FORMATO		
ACTA DE REUNION		
CÓDIGO	PROCESO	VERSIÓN
FO-PE-14	PLANEACIÓN ESTRATÉGICA	5

FECHA	30/04/2024	HORA INICIO	10:00 am	DURACIÓN (HORAS)	2 horas	ACTA No.	
ASUNTO	Mesa de trabajo con la EAAB						
CONTRATO /PROYECTO	Contrato Consultoría IDU-1815-2021 Contrato Interventoría IDU-521-2022 Proyecto: Elaboración de la factibilidad, estudios y diseños para la construcción de la vía Cota desde la carrera 92 (Cerro de la Conejera) e intersección con el municipio de Cota.						
ÁREA RESPONSABLE	Redes Hidrosanitarias		Clasificación de la información del documento (No marque opción para información pública)			<input type="checkbox"/> Uso Interno. <input type="checkbox"/> Clasificada. <input type="checkbox"/> Reservada.

TEMAS	
1	Presentación de los resultados de factibilidad para la ampliación de la vía cota desde la Carrera 92 (Cerro de la conejera) hasta la variante Cota

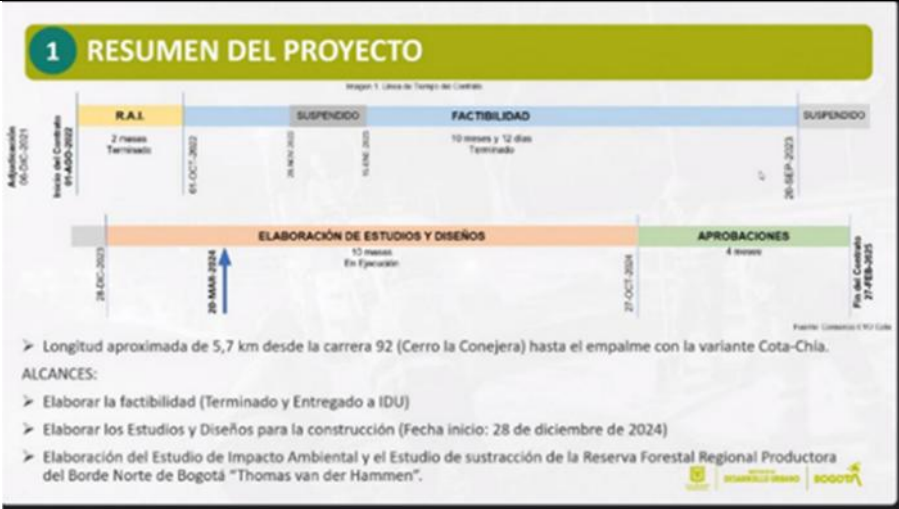
La EAAB indicó que, aunque se recomendó la interconexión con la red de Chorrillos, esta red es expresa por lo que presentaría unos limitantes dada su capacidad.

La EAAB reiteró que, si bien entiende lo realizado en los estudios por la Consultoría, no es posible interconectar las redes con la red expresa de los chorrillos dada su capacidad, así como tampoco es viable interconectar la red de la Carrera 92 con las redes del tanque medio ya que su capacidad de caudal es muy limitada.

A lo anterior, la Consultoría contestó que, si bien esto es verdad luego de realizar los respectivos estudios el caudal proyectado es de 3.45 L/s adicional al caudal existente en Chorrillos de 51.85 L/s por lo que la tubería tendría la capacidad para suministrar el servicio en este sector.
